ADDENDUM AU RAPPORT N°A84550/B
PUITS SAMY

Puits SAMY (1226-3X-0050) - Régularisation de l'ouvrage au titre de l'article R214-53 du Code de l'Environnement - Demande d'autorisation au titre du Code de la Santé Publique et instauration des périmètres de protection

**Avis sur une modification de mise en cohérence
des périmètres de protection du puits Samy et du forage FR2**

Figure 1 : Localisation des parcelles intégrées dans le périmètre de protection rapprochée et de la zone de surveillance renforcée du Puits Samy

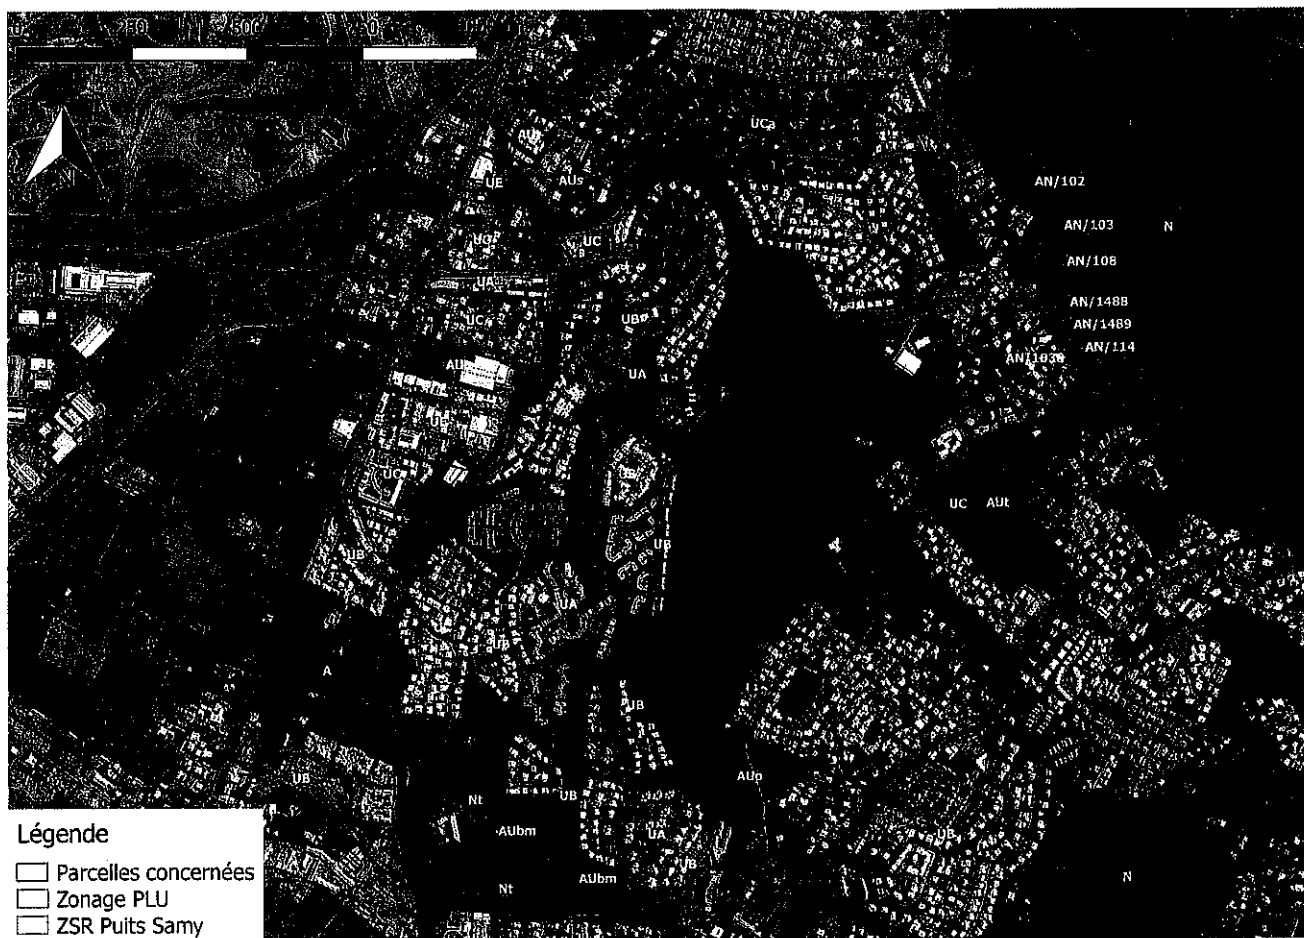
Suite aux demandes de compléments de l'ARS par courrier n°1610/ARS/SE/CA du 19 juin 2017 sur la mise en cohérence des périmètres de protection des ouvrages puits Samy et forage FR2, commune de la Possession, le périmètre de protection rapprochée et la zone de surveillance renforcée du puits Samy ont été redéfinis. Cette redéfinition a fait l'objet d'un avis favorable de l'Hydrogéologue Coordonnateur (cf. avis joint en annexe) portant sur une modification de mise en cohérence des périmètres de protection du puits Samy et du forage FR2.

Les nouvelles délimitations du périmètre de protection rapprochée et de la zone de surveillance renforcée sont présentées sur les figures jointes au courrier de l'ARS. Les parcelles concernées et intégrées dans le périmètre de protection rapprochée et la zone de surveillance renforcée (ZSR) du puits Samy sont présentées dans le tableau ci-dessous et sur la figure page suivante.

Figure 1 : Localisation de la zone de modification du PPR au droit de la ravine à Marquet

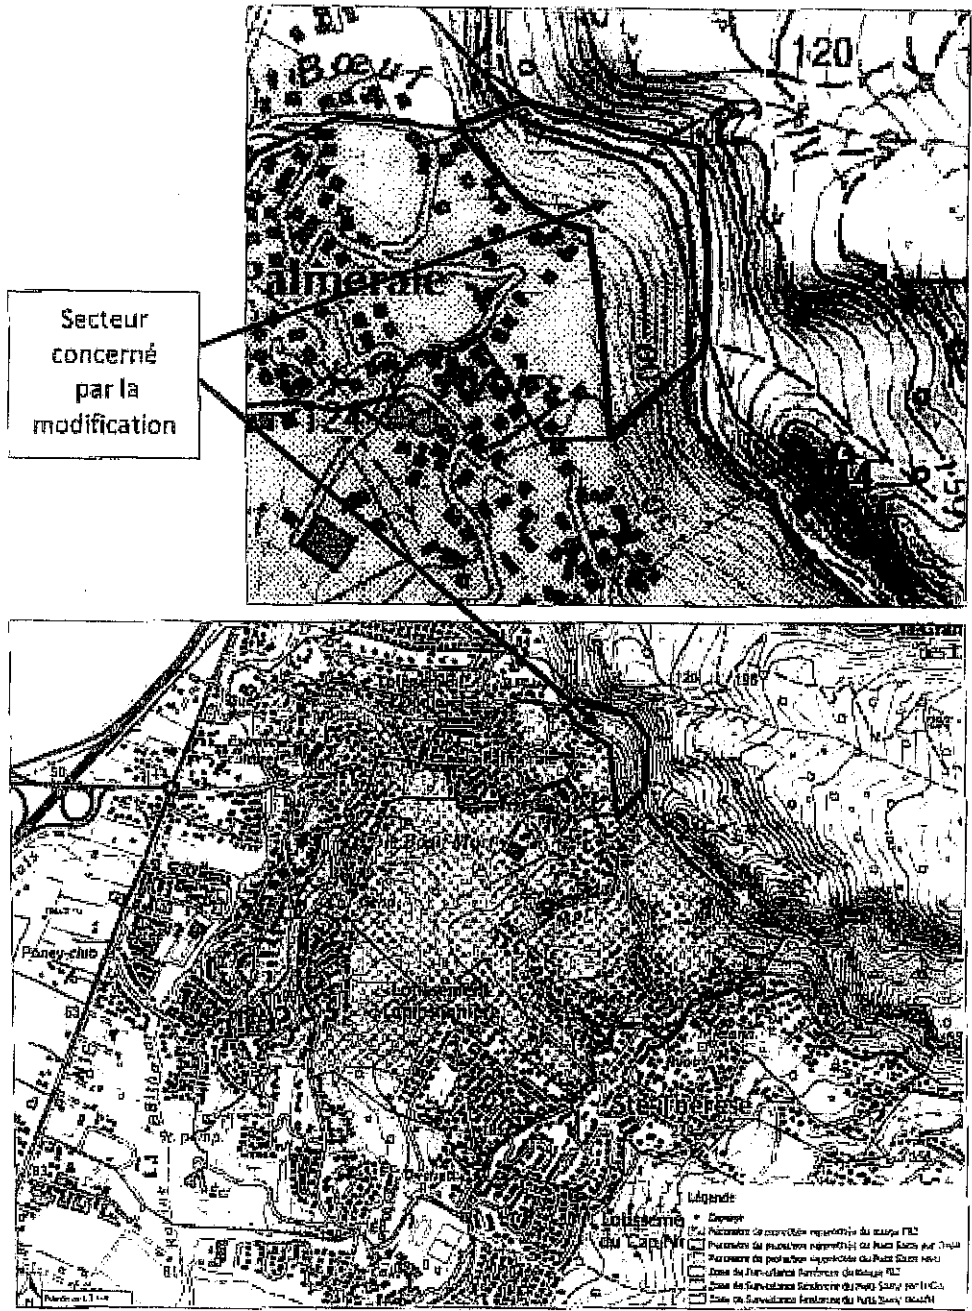
La modification concerne la rive gauche de la ravine à Marquet sur un linéaire de 380 m (cf. figure 1 ci-après).

L'extension proposée correspond au lit de ravine à Marquet et à sa pente d'encaissement rive gauche (zone naturelle non constructible). Il s'agit de parcelles sans couverture pédologique (sans sol d'altération) où les eaux s'infiltreraient rapidement.

La zone se situe dans le prolongement de la zone de protection du forage FR2 qui a intégré la pente d'encaissement de la ravine à Marquet sur 650 m en amont.

L'intégration de la pente d'encaissement de la ravine à Marquet dans le PPR du puits Samy va inciter à maîtriser les rejets d'eaux pluviales rejetées vers la ravine et à prendre des mesures nécessaires pour

éviter la surverse accidentelle de produits dangereux vers la ravine, et donc améliorer la protection de la nappe.

En conclusion, cette modification est cohérente eu égard aux avis des deux hydrogéologues et va contribuer à une meilleure protection des eaux du puis Samy.

Je formule, en conséquence, un avis favorable à la mise en œuvre de cette protection de la pente d'encaissement de la ravine à Marquet, zone hydrogéologiquement sensible.
